PAPRASTOJO REMONTO RANGOS DARBŲ SUTARTIES NR. 53-143

PROTOKOLAS NR.1 DĖL PAPILDOMŲ RANGOS DARBŲ ATLIKIMO

Šis protokolas sudaromas dėl Lazdijų mokyklos – darželio „Vyturėlis“ pastato, esančio Senamiesčio g. 8 Lazdijai (Un. Nr. 5997-6001-1027 II aukšto patalpų pažymėtų indeksais: 1-22, 1-23, 1-24, 1-25, 1-26 ir šalia esančios laiptinės Nr. 1-L bei tambūro Nr. 1-1 I aukšte paprastojo remonto papildomų darbų atlikimo, paprastojo remonto apraše (toliau – apraše) nurodytų medžiagų ir nišų matmenų keitimo.

DEFEKTINIS (PAKEITIMŲ) AKTAS NR.1
DĖL PAPRASTOJO REMONTO DARBŲ

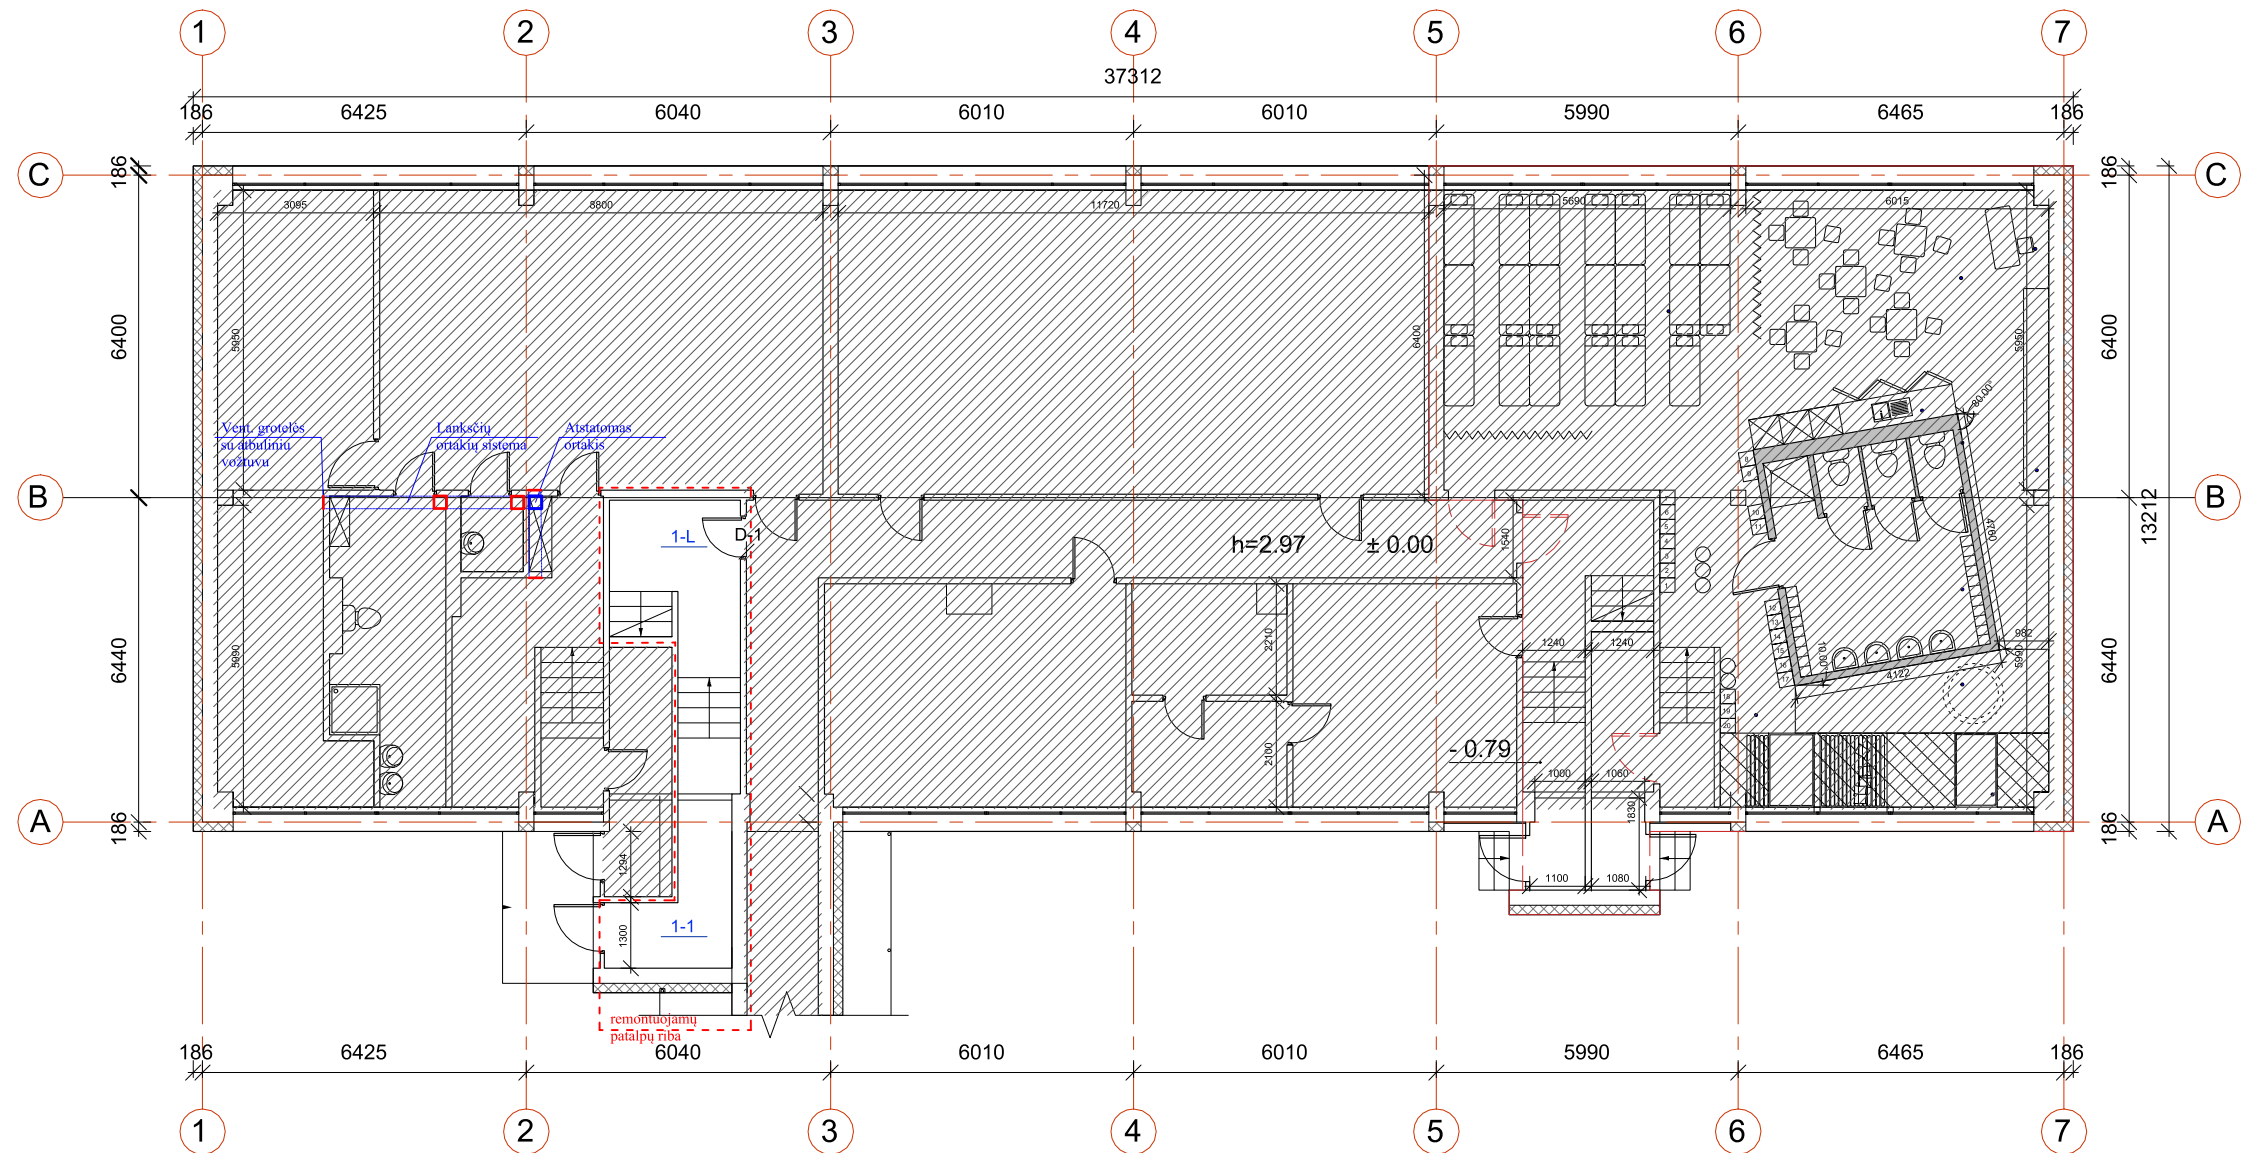
Grafinėje dalyje numatomi keisti sprendiniai pateikti priede B-1, B-3.

Keitimo pagrindimas. Pagal aprašą, vykdant griovimo darbus visose patalpose, buvo išardytos mūrinės pertvaros. Ardomose pertvarose buvo ventiliacijos šachtos, kurios sujungia vėdinimo sistemą su pirmame aukšte esančiomis patalpomis, dėl to iškilo poreikis papildomai įrengti natūralaus vėdinimo sistemą pirmame aukšte esančiose patalpose (patalpos I a, žemiau remontuojamų patalpų), kuri eina per antrame aukšte remontuojamas patalpas į stogą.

Siūlomas papildymo sprendinys. Papildomos vėdinimo sistemos projektavimas. Papildomos vėdinimo sistemos įrengimas. Kadangi atstatomas ortakis, pagal grafinėje dalyje B-3, įeina į antro aukšto perdangos buvusią ventiliacijos šachtą, kuri virš stogo turi mūro stogelį, vėjo turbina virš stogo praranda funkcionalumą ir yra atsisakoma.

Pateikiami papildomi vėdinimo sistemos projektavimo sprendiniai grafinėse dalyse B-1, B-3.
